WIJZIGINGEN OP VASTGESTELD PROJECTPLAN WATERWET

Waterafvoer Schiebroek en bouw gemaal

Sweco, Waterafvoer Schiebroek en bouw gemaal – Wijzigingen op Projectplan waterwet, notitie d.d. 25 mei 2016 (ref.nr. SWNL-0185025)

Betreft
Waterafvoer Schiebroek en bouw gemaal – Wijzigingen op Projectplan Waterwet

Afbeelding 2: tracé opgedeeld in onderdelen

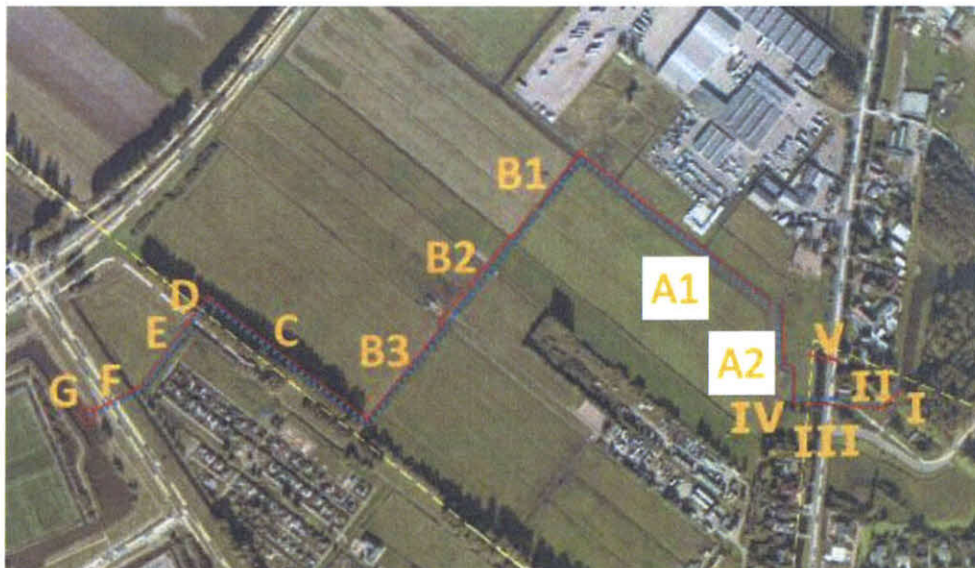
Wijziging 2:

Te vervallen afbeelding:

Nieuwe afbeelding:

Afbeelding 2: tracé opgedeeld in onderdelen

Afbeelding 11: watergang A

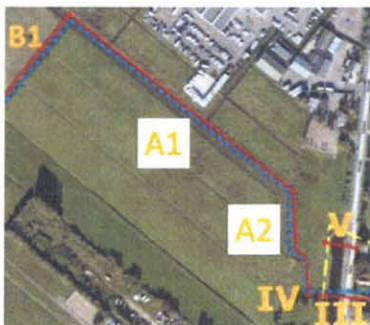
Wijziging 9:

Te vervallen tekst:

De breedte bij de aansluiting op de bestaande hoofdwatgang is 10 m en gaat terug naar 7 m in aansluiting op het gemaal.

Wijziging 10:

Te vervallen afbeelding:

De breedte van de bestaande hoofdwatgang A1 blijft 10 m op de waterlijn. Hoofdwatgang A2 wordt verbreed naar 20 m op de waterlijn en gaat terug naar 7 m in aansluiting op het gemaal.

Nieuwe afbeelding:

Afbeelding 11: watergangen A1 en A2

Afbeelding 14: persleiding

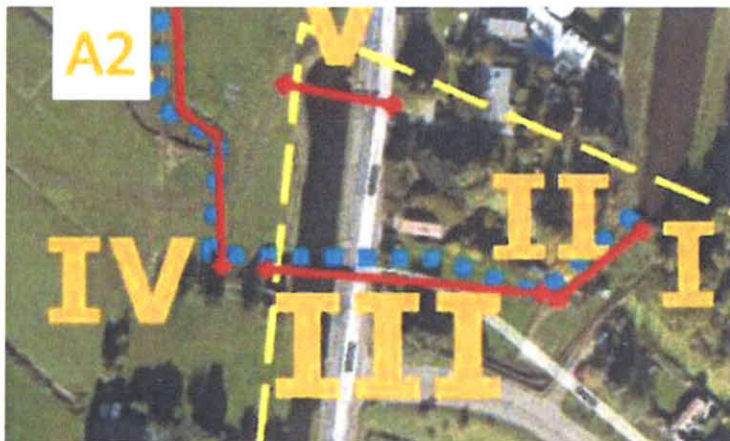
Te vervallen tekst:

De binnendiameter van de leidingen is ca. 650 mm.

Wijziging 18:

Te vervallen afbeelding:

De binnendiameter van de leidingen is 860 mm.

Nieuwe afbeelding:

Afbeelding 14: persleiding
